# Das Conrad-Zählermodul

VOLTCRAFT® DCM 340 Zählermodul Einbaumaße 68.5 x 33 mm

Bild: Conrad-Zählermodul im unten beschriebenen Reset-Problem

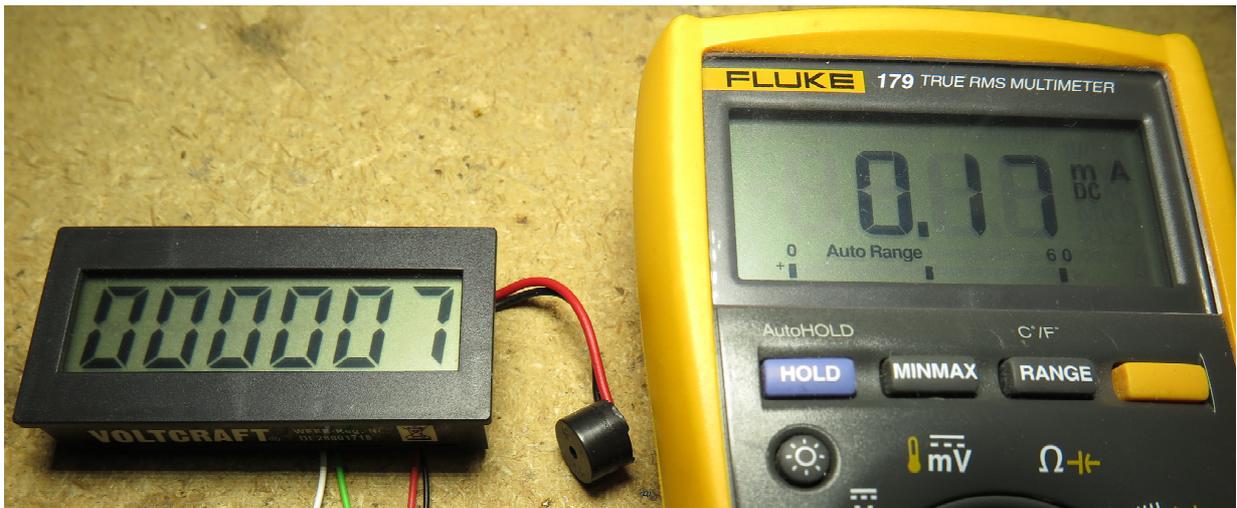
- Anzeige zunächst an: 888888
- Anzeige zeigt direkt danach an: 000000

- Stromaufnahme ist mit 170 uA mehr als drei mal so hoch wie spezifiziert
- Der Ton, der bei einem Reset ertönt ist von der Tonlänge und der Tonlage völlig anders als im Fall "OK". Daher ist anzunehmen dass interne Frequenzteiler anders funktionieren und auch weitere Parameter anders sind
- Das Modul lässt sich auch durch einen RESET nicht in den Zustand "OK" bringen

## Schlechte Beschreibung der Anschlüsse

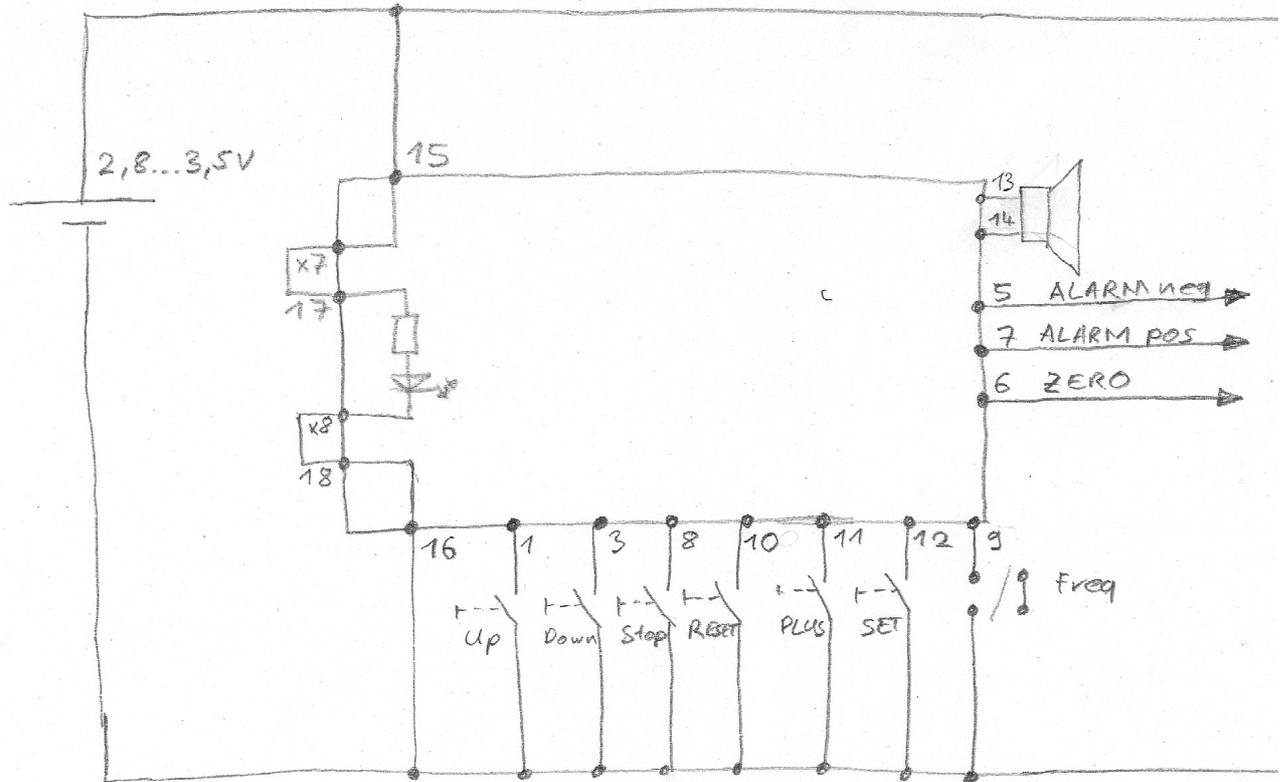
- Es sollten alle Ground-Pins auch einfach mit "GND" bezeichnet sein. Alles andere impliziert dass es sich um einen anderen Ground handelt, was eine viel aufwändigere Außen-Ansteuerung bedeuten würde (z. B. Potential-Trennung)
- In der Anleitung fehlt eine Beispiel-Schaltung. Wie z. B. diese hier:

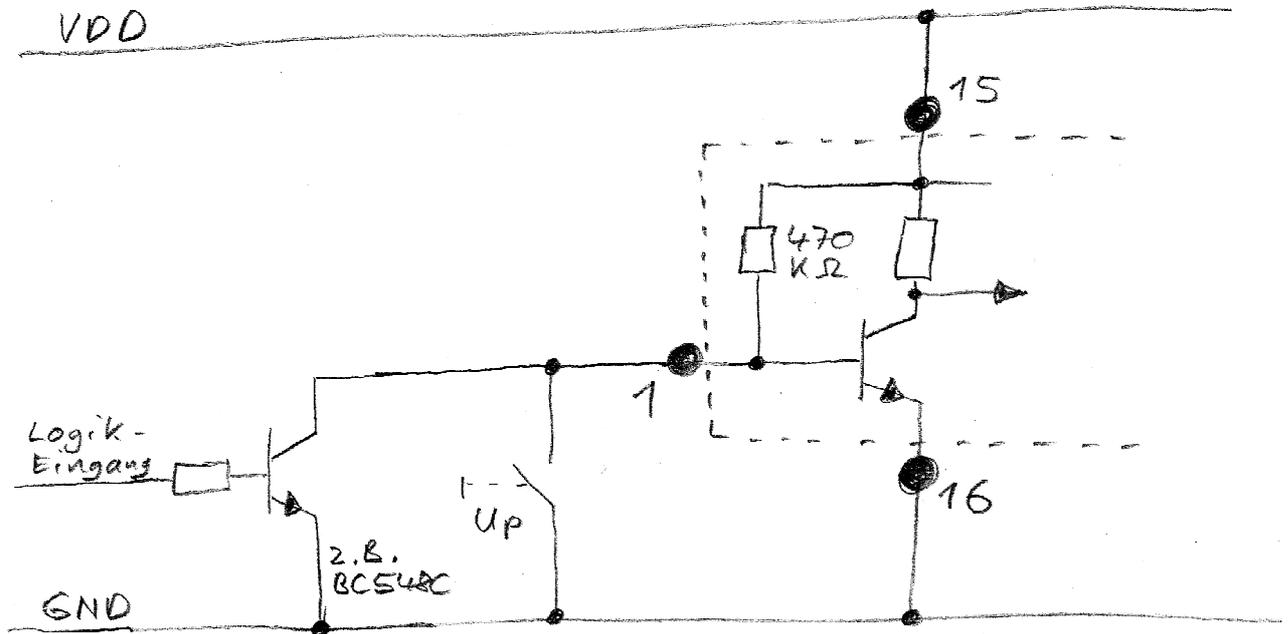
- In der Anleitung fehlt folgender Hinweis:  
Die Eingangs-Beschaltung der Taster-Eingänge sieht in etwa so aus. Eine Ansteuerung mit einem Logik-Pegel (statt mit einem Taster) sollte daher, wie ebenso gezeigt, mit einem weiteren Transistor oder einem Open-Collector-Ausgang erfolgen:
